**Al Servicio de Ordenación Industrial, Infraestructuras Energéticas y Minas
Departamento de Industria y de Transición Ecológica y Digital Empresarial
Gobierno de Navarra**

Que el pasado 25 de junio de 2024 se publicó en el Boletín Oficial del Navarra N.º 130 el anuncio de 2º trámite de exposición pública del proyecto de plantas solares fotovoltaicas "Tafalla Altair" (5222-CE), "Tafalla Sol" (5223-CE), "Tafalla Sargas" (5224-CE), "Tafalla Polaris" (5225-CE) y "Tafalla Polux" (5226-CE), en término municipal de Tafalla. Y que mediante este escrito, en tiempo y forma, realizo las siguientes:

ALEGACIONES

Ilustración 1: Planta solar fotovoltaica Tafallas: situación.

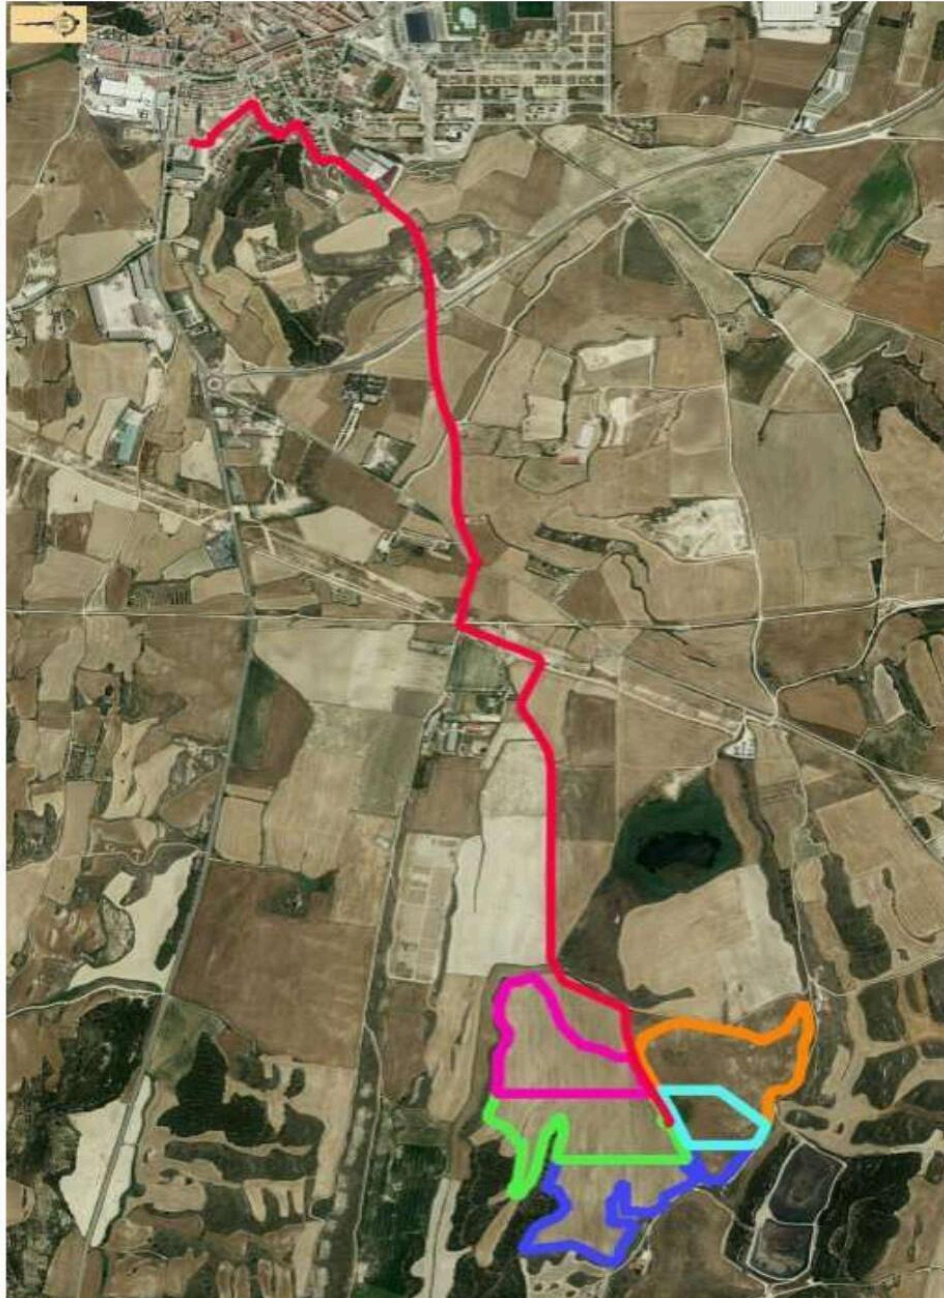
Nos encontramos, por lo tanto, ante una única planta solar fotovoltaica, con una potencia instalada de mas de 21 MW, y una superficie afectada por las placas solares y el vallado que las circunda de mas de 40 Hectáreas.

Sin embargo, la separación de este proyecto completo en los 5 subproyectos presentados por separado dificulta conocer el verdadero impacto que todo el proyecto tendrá para el medio ambiente y la vida de las personas afectadas.

Fuente: IDENA. Paisajes de atención Especial.

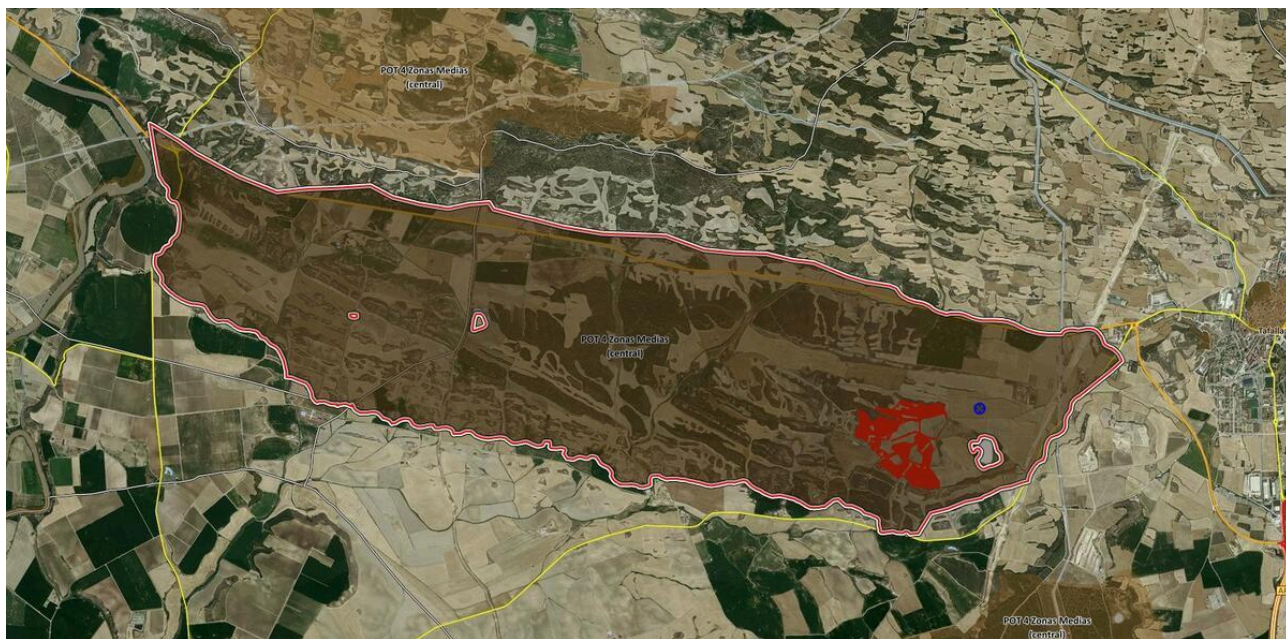
El entramado de parques solares, que se ubican en el mismo espacio del municipio de Tafalla contiguos unos a otros, lo hacen sobre una parte de este territorio catalogado e identificado como **Paisaje de Atención Especial E52 La Sarda**.

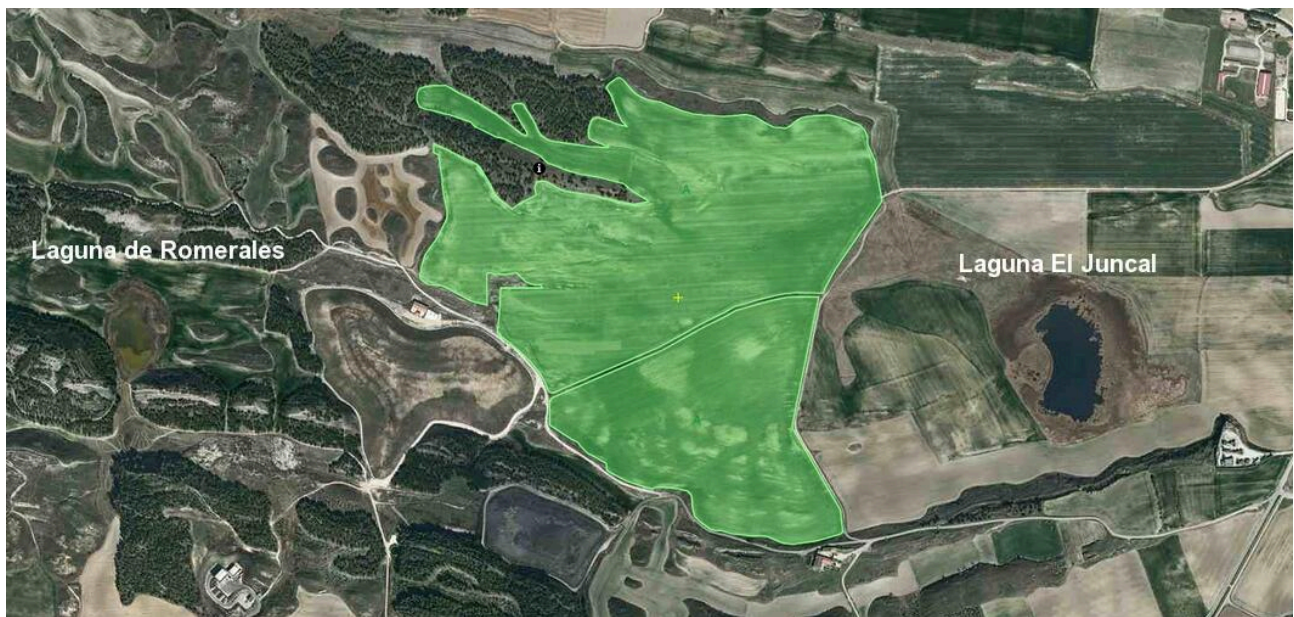
En el Estudio de Impacto Ambiental no se ha tenido en cuenta la otra laguna existente a menos de 500m hacia el Oeste, la Laguna de Romerales. El E.I.A. refiere tránsitos aéreos de acuáticas en esa dirección pero no la menciona en sus 400 páginas. Y es evidente que el hecho de que la nueva instalación se interpusiera entre ambos humedales crearía graves impactos para la fauna. A continuación se puede ver una imagen aérea de la zona con el área del proyecto sombreada en verde.
